Nya Slussen

Resultat av formgivningstävling för Slussenområdet i Stockholm

Juryns utlåtande

Strömmar

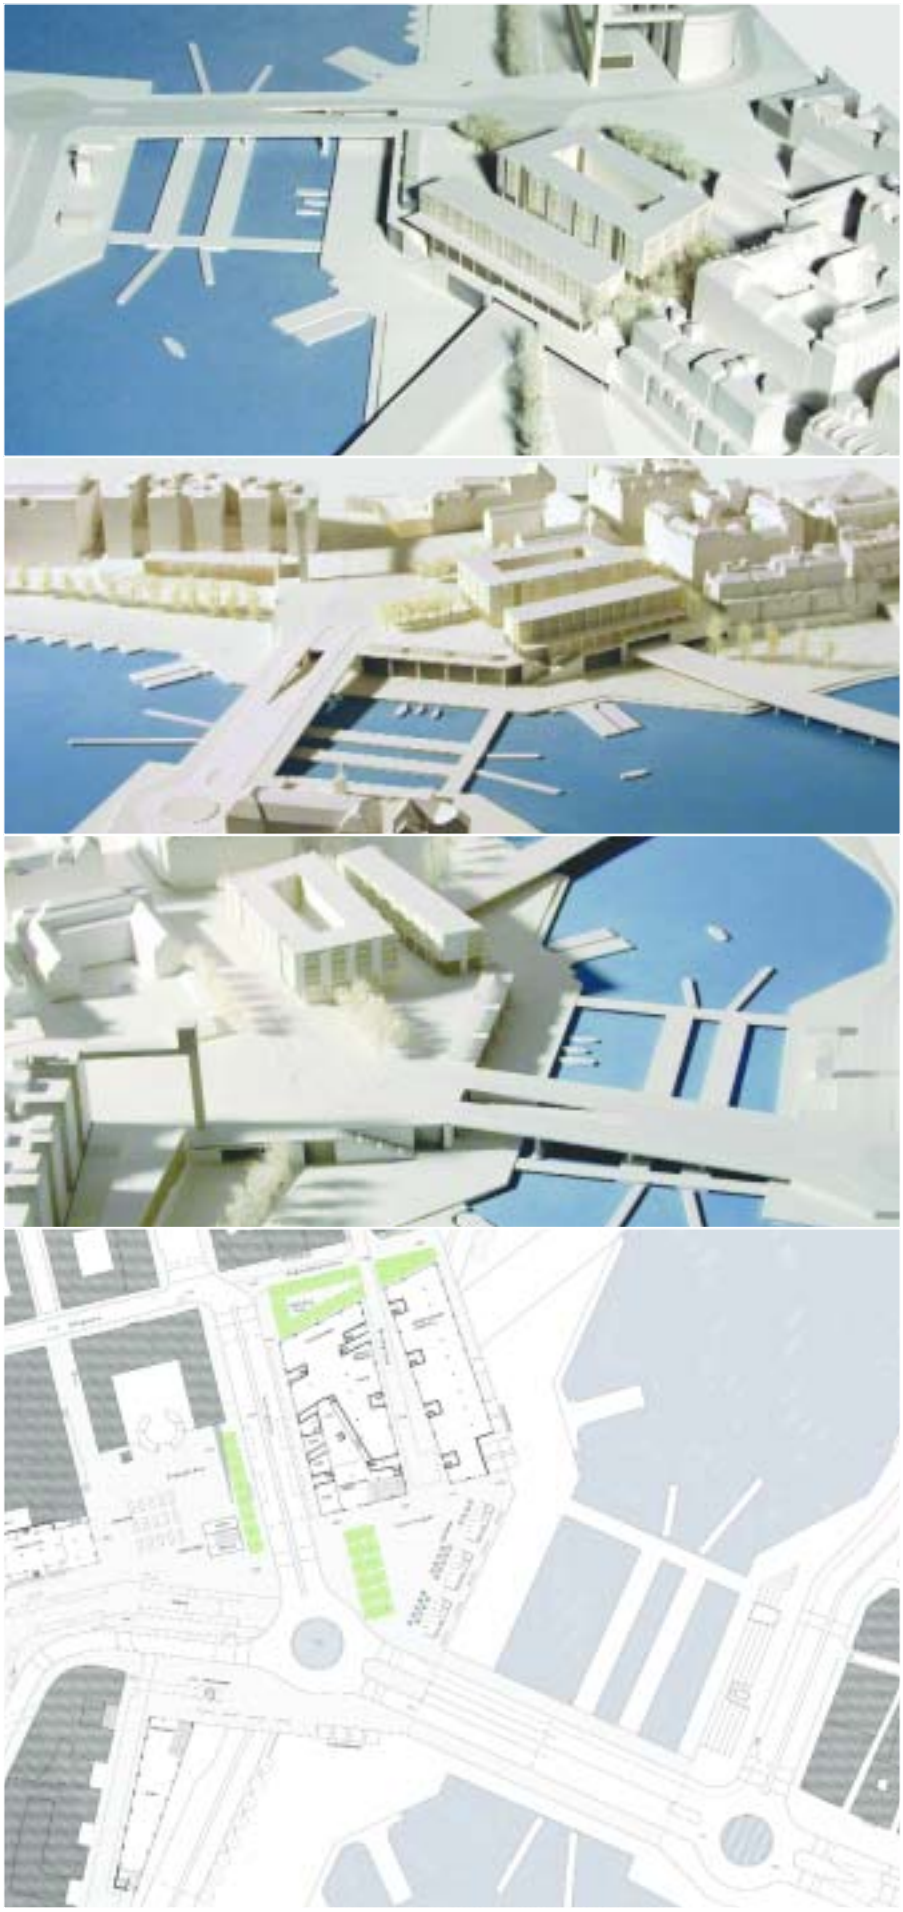
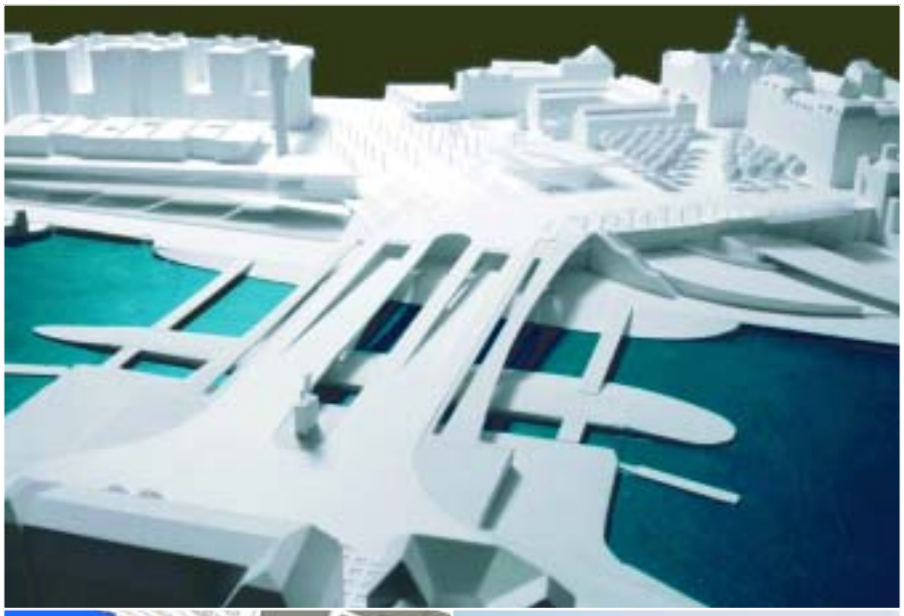
Strömmar har en väl studerad behandling av flera av uppgiftens funktioner och gestaltning. Förslaget ger möjlighet att skapa ett vackert och välfungerande stadsrum mellan Gamla Stan och Södermalm. Förslaget bygger vidare på Söders tradition och åstadkommer bra balans mellan trafikanordningar och stadsmiljö. Förslaget är det mest avancerade med intressanta lösningar för trafiken. Stadsgårdsleden är inbyggd, vilket fredar kajen på Södermalmssidan från trafik. Förslagsställaren har skickligt tagit tillvara de möjligheter placeringen av Stadsgårdsleden ger för utveckling av stadsmiljön och stadslivet vid Slussen.

Det nya bostadskvarteret på Södermalmstorg anser juryn vara för omfattande både i höjd och i utsträckning. En byggnad vid norra kanten av torget skulle ge en positiv rumslig avgränsning och skapa en bra förplats i soligt väderstreck. Den föreslagna byggnaden är dock för hög och har dålig kontakt ner till kajplanet.

Juryn anser också att bebyggelsen mot den södra kajen är för hög. Detta ger en alltför avskuggande fasad mot norr och minskar attraktiviteten på den bilfria kaj som tillskapats.

Förslaget att lägga bussterminalen under Katarinavägen ger frihet att utforma anläggningen, men är i övrigt inte lämplig. Terminalen är dyr i förhållande till de fördelar som uppnås. Utvärderingen visar att terminalen vid bergförläggning behöver ha större än volym än redovisat. Därtill skulle en sådan lokalisering av bussterminalen leda till oacceptabel trängsel för resenärerna. Förläggningen av spårvägen är en förutsättning för de tävlande och syftar till att fördela resenärer från spårvagnar och bussar till olika delar av tunnelbaneperrongen för att undvika trängsel.

Förslaget har bra gång- och cykeltrafiklösningar med mycket bra kopplingar i kajplanet och över slussen. Det finns även goda kopplingar mellan kajplan och torgplan på Södermalmssidan. Utvärdering av trafikkapaciteten visar att förslaget inte helt fyller programkraven på framkomlighet för bil- och busstrafik.

Förslaget förutsätter vissa komplicerade konstruktionslösningar, som behöver bearbetas ytterligare.

Presentationen av förslaget är föredömlig; klassiskt enkel och tydlig. Förslaget behöver dock ytterligare studeras med avseende på detaljer och slutgiltig arkitektonisk utformning.

Juryn föreslår förslaget **Strömmar** till vidare bearbetning och rekommenderar utöver programmets utgångspunkter följande:

- **Området från Slussplan i Gamla Stan till Ryssgården på Södermalm skall bilda ett sammanhängande, tillgängligt och attraktivt stadsrum.**
- **Stadsgårdsleden skall byggas in förbi Slussen för att skapa en fredad kaj.**

- **Ett attraktivt butikscentrum skall etableras vilket kräver lokaler i tillräcklig omfattning.**
- **Ett nytt Södermalmstorg skall trappas eller terrasseras för att inte ge en hög norrfasad mot kajen och för att understryka den stigande topografin i Slussenområdets stadslandskap.**

- **En attraktiv nivå nära vattnet skall skapas för vistelse samt gång- och cykelpassage mellan Gamla Stan och Södermalm.**
- **Södra kajen skall kantas av lokaler med entré från kajnivån.**

- **Byggnader i däckets kant skall föras ner till kajnivån.**
- **Attraktiva torg och platser skall ordnas både i kajnivå och på Södermalmstorg.**
- **Bebyggelse på Södermalmstorg skall skapa rumslighet, men får inte väsentligt hindra utblickar från Götgatan och Hornsgatan.**

- **En byggnad i högst två våningar skall tillföras i norra kanten av Södermalmstorg i syfte att bilda ett södervänt torg i lä.**
- **En eventuell ytterligare byggnad på torget får inte vara högre än stadsmuseet och får inte heller bryta förlängningen av museets östra fasadlinje.**

- **Möjligheten att, med respekt för KF-huset och stadsbilden, lokalisera och utforma en byggnad framför KF-huset skall studeras.**
- **För gång- och cykeltrafiken mellan Söder och Gamla Stan skall skapas tillgängliga och välbelägna förbindelser såväl i plan som vertikalt.**

- **Stadsbussarnas framkomlighet skall säkras med erforderliga busskörfält.**
- **Hållplatser för stadsbussarna skall ligga i anslutning till tunnelbanans entré.**

- **Bussterminalen skall ordnas i anslutning till Stadsgårdsleden och norr om KF-huset.**
- **Bussterminalen skall gränsa till lokaler för kommersiell service m.m.**

- **Det är bra om man från bussterminalen har utsikt över stad och landskap.**

Luta

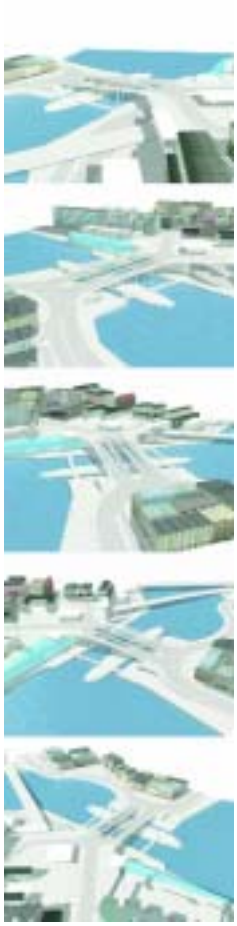
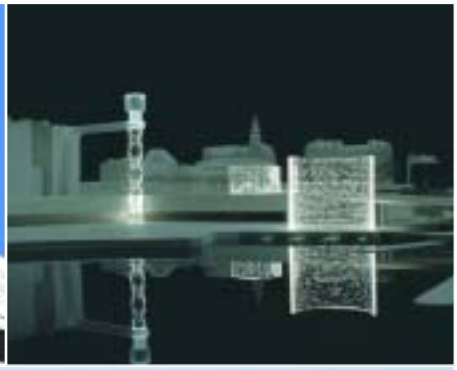
Förslagets förtjänster ligger huvudsakligen i utformningen av trafiksystemet och busster-minalen. Förslaget har även en väl genomarbetad konstruktiv utformning. Stadsgårds-leden är inbyggd under däck, men eftersom trafikleden kommer ut redan vid Sjöbergs plan blir kajen bara delvis fredad. Mot kajen gränsar bussterminalens avgångshall och lokaler (café och bar). Bussterminalen ger en god miljö för resenärerna och blir ett huvudnum-mer både på grund av det exponerade läget och på grund av utformningen med en välvd glasfasad. Juryn är tveksam till den stora uppglasade byggnaden i detta känsliga läge.

För trafiken har förslaget bra lösningar som klarar dagens biltrafikmängder, dock saknas busskörfält. För gående är lösningarna bra, dock finns det brister för cyklande. Förslagets trafikanordningar tillåts att dominera. Platserna och utrymmena under däcket har inte utformats så att de ger attraktiva vistelsemiljöer. Platserna att vistas på är störda av tra-fiken eller ligger i mörker under det omfattande bropaketet. Föreslagna ljusa mosaikbe-läggningar under brospannet för att lysa upp området räcker inte. Juryn anser att förslag-et att bygga om nuvarande stadsmuseum till saluhall vare sig är realistiskt eller motiverat.

Smultronstället

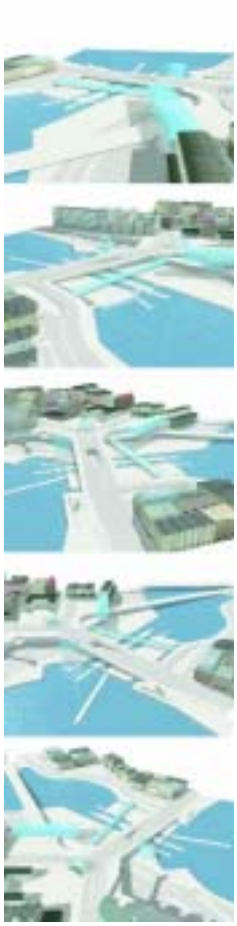
Till förslagets förtjänster hör en vacker komposition med ett antal distinkta element som dock känns främmande för platsen. Trafikanordningarna erbjuder bra förbindelser för gång- och cykeltrafiken. Behandlingen av partiet vid slussen hör till de bästa bland förslagen. De begärda trafikfunktionerna har godtagbar standard med undantag för biltrafikens framkomlighet och bussterminalen som har funktionella brister och att Stadsgårdsleden ligger kvar i det fria, vilket omöjliggör användning av kajmiljön.

Förslaget skulle ha vunnit på en diskretare utformning av de ingående elementen; den långa byggnaden på Södermalmstorg, de stora lysande skärmarna samt gångbron. Förslaget har brister i presentationen med avseende på teknik och genomförande.

Sött möter salt

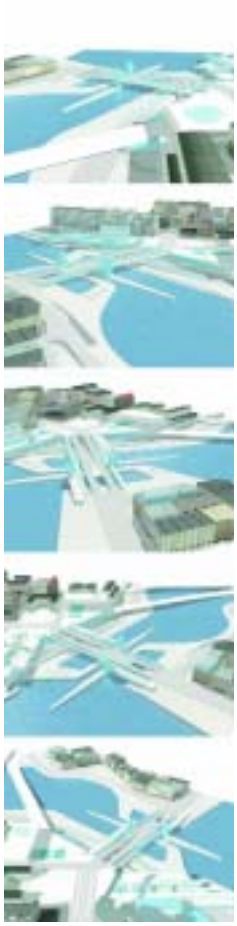
Juryn anser att den stora anläggning som börjar vid Ryssgården och sträcker sig mot Saltsjön är dramatiskt och skickligt utformad, men främmande för platsen. Förslaget innehåller element som är intressanta såsom slusspartiet, broarna och brotornen. Till förslagets förtjänster hör utformningen av bussterminal och anordningar för stadsbusstrafiken samt att gång- och cykeltrafiken är väl organiserad.

Förslaget har, i likhet med andra förslag som koncentrerat trafiken till ett enda bropaket, bristande kapacitet för denna. Mediatek saknar programmässig förankring men tolkas i förslaget som en önskan om att berika förslaget med en byggnad på denna plats. Enligt juryns uppfattning kan en byggnad vara bra här, men måste ha ett i förhållande till omgivningen adekvat format och arkitektur.

Intermezzo

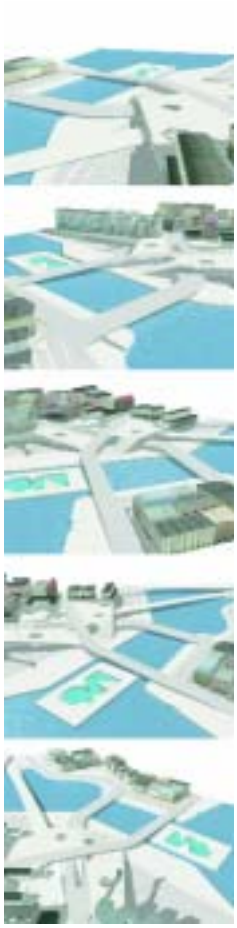
Förslaget kan ses som ett försök till ett poetiskt inlägg - en sommardröm. Det finns inget gestaltningsmässigt samband med platsen. Rumsbildningar saknas. Förslaget innehåller element som saknar realism både beträffande möjligheten att anlägga och att sköta. Trots att förslagsställarna utnyttjat stor frihet i sitt skapande har de flesta av de begärda programfunktionerna kommit till korta.

Juryn har svårt att i detta förslag finna några uppslag eller idéer som är användbara i det fortsatta arbetet med Nya Slussen. Den valda presentationen förstärker intrycket av trendig dagslända.

Öppna Söderström

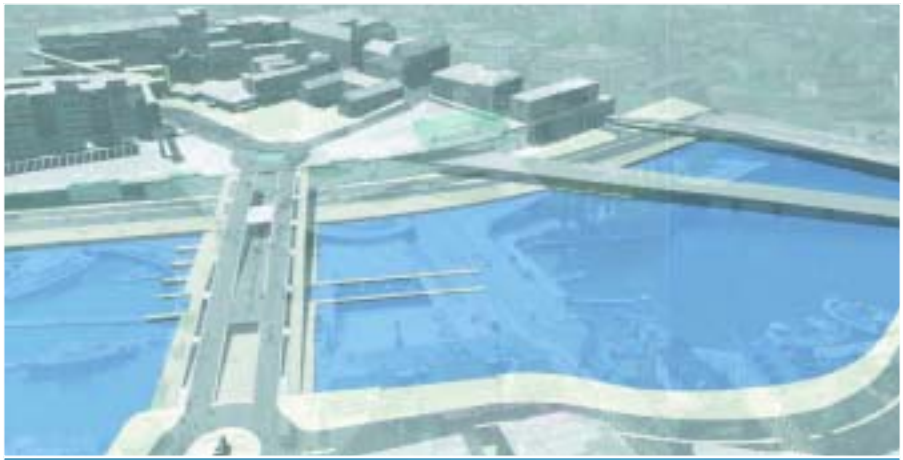
Förslagets förtjänst är det enkla arkitektoniska greppet om uppgiften: en hylla med en distinkt framkant, en bro mot hyllan och på ömse sidor om denna öppna vatten. Under hyllan ligger i huvudsak bara bussterminalen. På hyllan ligger gator, torgplatser och smärre byggnader. Det enkla greppet ger dock problem. Det stora betongdäcket som sträcker sig ända bort förbi det nya KF-huset riskerar att bli en ödslig miljö. Hyllan försvårar kontakten både visuellt och fysiskt mellan kajnivån och Södermalmstorg. Den 400 meter långa glasväggen kommer att bli ett främmande element i stadsrummet. Attraktiva vistelseytor vid vattnet saknas. Under bron finns lokaler som förtar den fria sikten mellan Mälaren och Saltsjön och består av lokaler som är attraktiva endast om sommaren. Bussterminalen, framkomligheten för stadsbussarna, hållplatsområdet och cykellösningarna håller inte måttet och biltrafiken kräver större anläggningar än förslagets. Förslaget har en intressant lösning för grundläggning.
